MODIFICACIÓN Nº 1 del "PROYECTO DE ENCAUZAMIENTO DEL RÍO NERVIÓN-IBAIZABAL FASE 3. TRAMO BENGOTXE-PLAZAKOETXE (BIZKAIA)"

Memoria

El día 15- de julio de 2021 se aprueba por parte del Director General de la Agencia Vasca del Agua la redacción del presente **PROYECTO MODIFICADO nº1 DE LAS OBRAS DEL PROYECTO DE ENCAUZAMIENTO DEL RÍO NERVIÓN-IBAIZABAL FASE 3. BENGOTXE-PLAZAKOETXE (BIZKAIA)**, basado en la solicitud realizada el día 26 de mayo de 2021 por parte de la Dirección de Obra.

Extremo Este del muro de Big Mat, desde el interior de la propiedad.

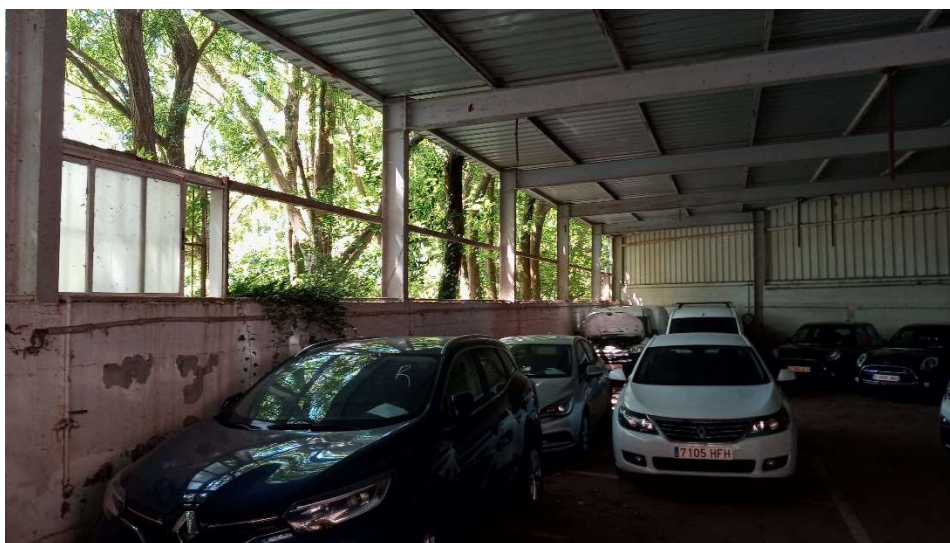
- Como se ha indicado en el apartado 5 de este documento, en el que se justifican las razones de redacción de este Proyecto Modificado, se ha detectado que algunas parcelas anexas al cauce, que se ven afectadas por los trabajos asociados al encauzamiento disponen de cierres perimetrales de cierta envergadura (muros de hormigón de entre 3 y 4 m de altura y cubiertas), que será necesario demoler y posteriormente reconstruir más allá de las nuevas cabezas de talud del encauzamiento.

- El muro de cerramiento de la parcela BIG MAT, en margen derecha, entre los PKs 5+480 y 5+515 m. Esta propiedad dispone de un muro de hormigón de unos 32 m de longitud aproximada, 3,00 m de altura y 0,30 m de espesor.
